改善箇所説明図

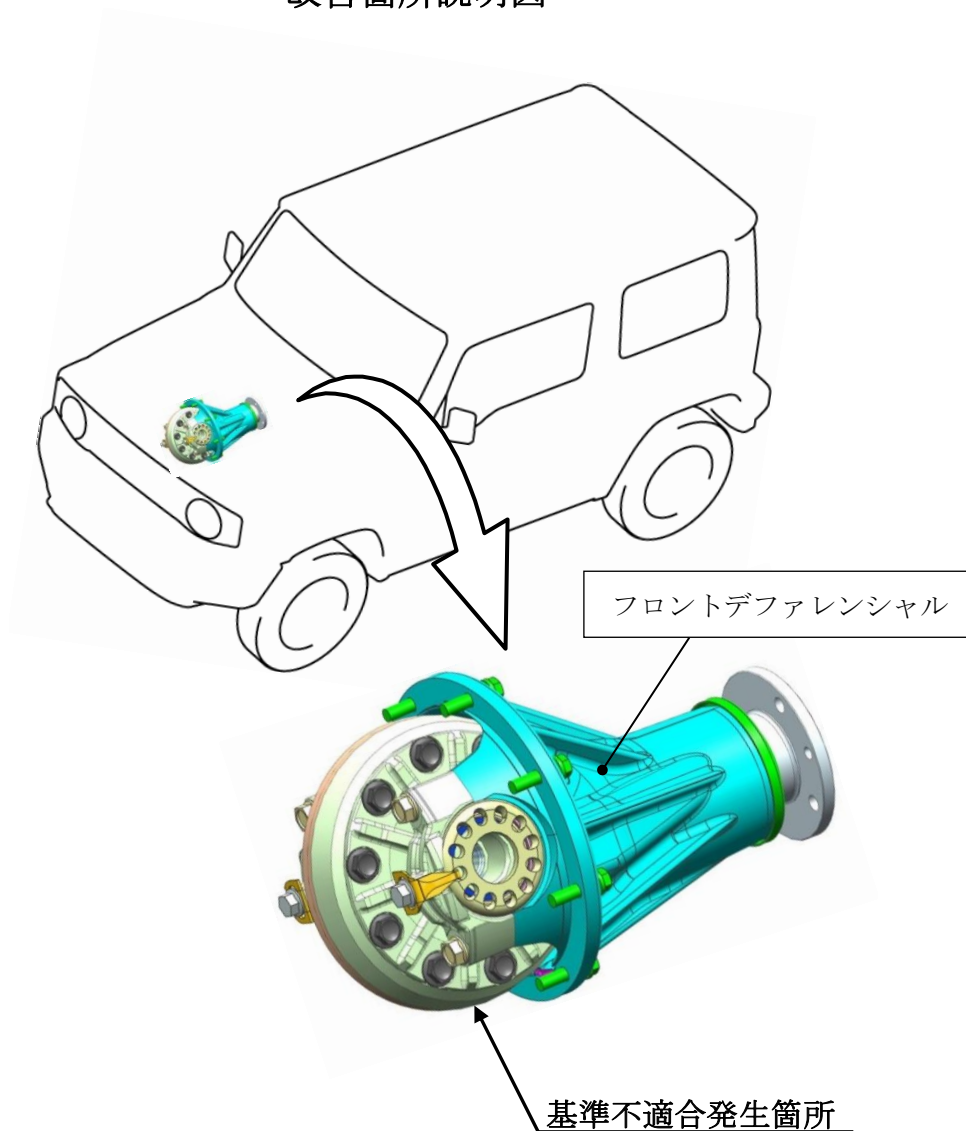
フロントデファレンシャルの組み付け作業管理が不適切なため、減速比の異なるフロントデファレンシャルを組み付けたものがある。そのため、四輪駆動走行時に前輪と後輪に回転差が生じて走行性能が低下し、最悪の場合、駆動系部品が損傷し、走行不能となるおそれがある。

全車両、フロントデファレンシャルを正規品に交換する。

識別：ID プレートに白色のシールを貼付する。
